Návrh na spracovanie projektu dopravného značenia – prechodov pre chodcov a spomaľovačov na Kuzmányho sídlisku v Košiciach

Určené : **k rokovaniu Miestneho zastupiteľstva mestskej časti Košice-Staré Mesto dňa 28.6.2017**

Dôvodová správa k návrhu na spracovanie projektu dopravného značenia – prechodov pre chodcov a spomaľovačov na Kuzmányho sídlisku v Košiciach

MESTSKÁ ČASŤ KOŠICE-STARÉ MESTO UPRAVENÝ NÁVRH DOPRAVNÉHO ZNAČENIA PRECHODOV PRE CHODCOV NA KUZMÁNYHO SÍDLISKU

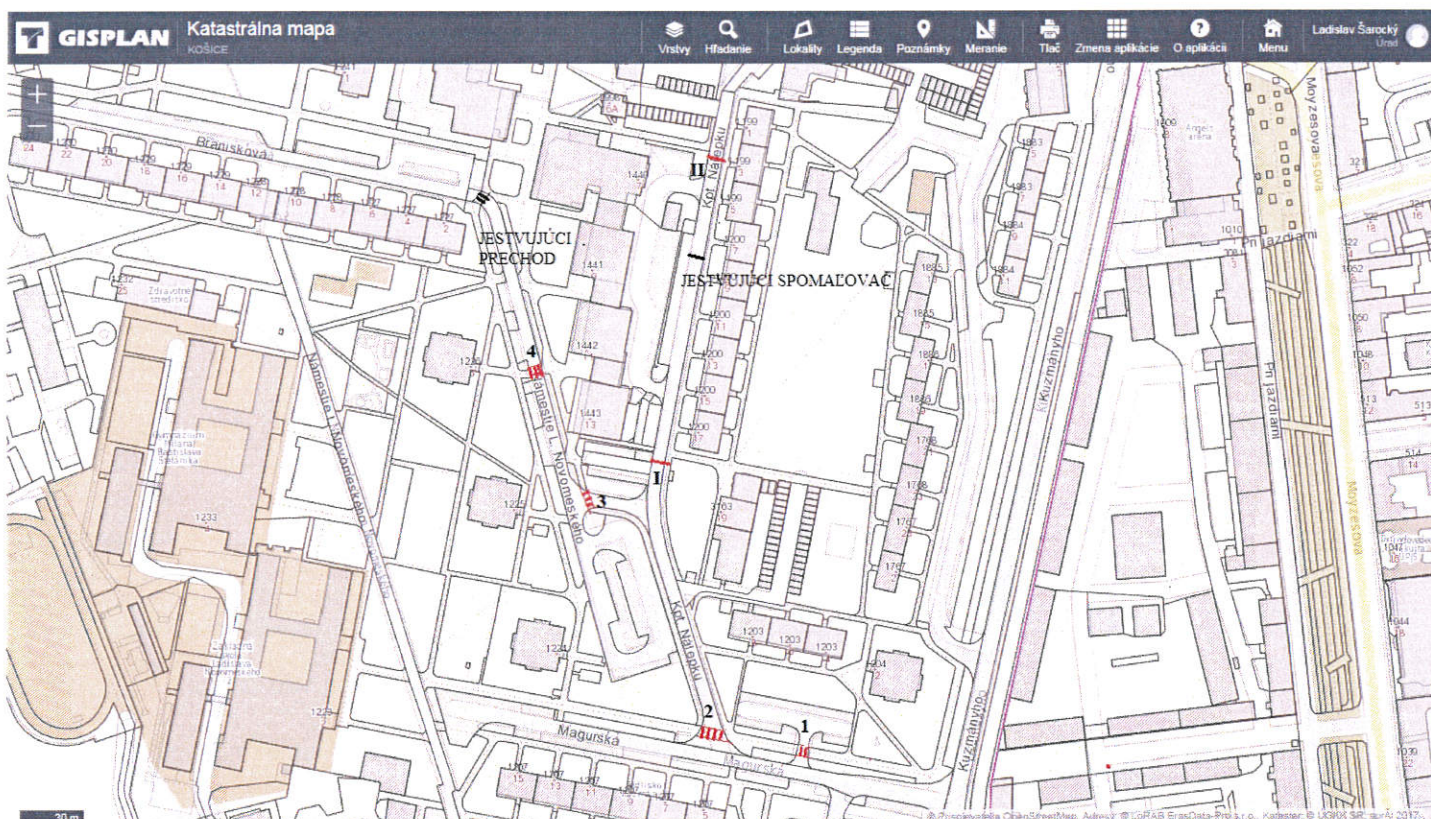
Upravený návrh uvažuje s opravou náterov existujúcich prechodov pre chodcov, s opravou spomaľovača pred vchodom Kpt. Nálepku 7, s vyznačením štyroch nových prechodov, osadením zvislého dopravného značenia „Zóna s maximálnou rýchlosťou 30 km/h – B31a“, „Prechod pre chodcov – A13“, „Spomaľovací prah – IP8“, „Odporúčaná rýchlosť IP10“ a osadením dvoch ks spomaľovačov na ulici Kpt. Nálepku 17 a Kpt. Nálepku 3.

Umiestnenie zvislých dopravných značiek „Zóna B31a“ a „A13“ ostáva situované na Magurskej ulici podľa pôvodného návrhu vypracovaného Mestom Košice.

Projekt dopravného značenia Kuzmányho

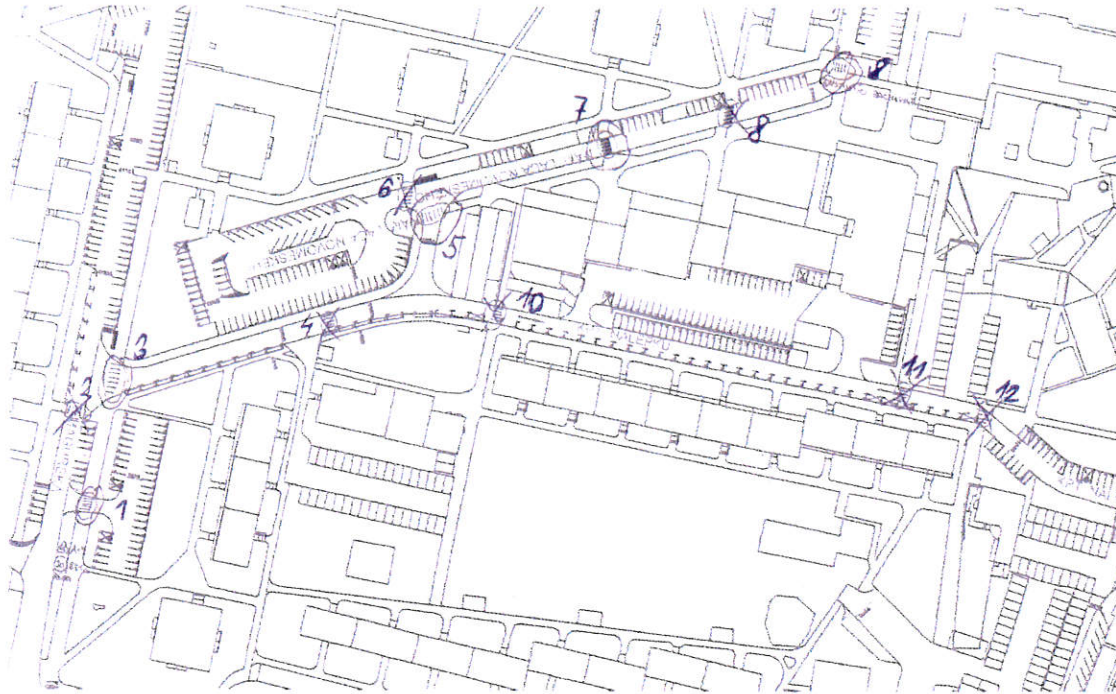
1. Prechod – v poriadku
2. Prechod – v poriadku
3. Prechod – v poriadku
4. Prechod – nie, pretože prechody budú na začiatku a na konci chodníka + úbytok 1 parkovacieho miesta. Obyvatelia L. Novomeského toto kontajnerovisko nevyužívajú (majú svoje bližšie), preto nemajú potrebu chodiť krížom cez cestu. Vid' foto nižšie :

5. Prechod – v poriadku

6. Prechod – nie, pretože je to návrh prechodu od chodníka priamo do trávnik. Viď foto nižšie :

7. Prechod – v poriadku, pretože nespôsobí úbytok parkovacích miest

8. Prechod – nie, pretože je nadbytočný

9. Prechod – existujúci a je potrebný

10. Prechod – nie , pretože tento chodník vedúci ku Ges-ku je málo frekventovaný, keďže to nie je „hlavný ťah“. Navyše chodník nemá šírku 3 metrov (minimálna šírka prechodu). Ide o jednosmernú ulicu, tým pádom chodci sústreďujú pozornosť na jednu stranu. Spôsobil by úbytok 1 parkovacieho miesta, vhodný je skôr spomaľovač.

11. Prechod – nie, pretože Ide o jednosmernú ulicu, tým pádom chodci sústreďujú pozornosť na jednu stranu. Prechod by spôsobil úbytok 3 parkovacích miest, vhodný je skôr spomaľovač. Navyše na MČ je požiadavka MVDr. Mackovej, ktorá zastupuje 69 vlastníkov bytov na Kpt. Nálepku 1-5 práve na spomaľovač na tomto mieste.

12. Prechod – nie, pretože je to spojenie chodníka s kontakneroviskom. Ide o jednosmernú ulicu, tým pádom chodci sústreďujú pozornosť na jednu stranu. Navyše je požiadavka na spomaľovač 20 m pred týmto miestom. Prechod by spôsobil úbytok 1 parkovacieho miesta, vhodný je skôr spomaľovač.
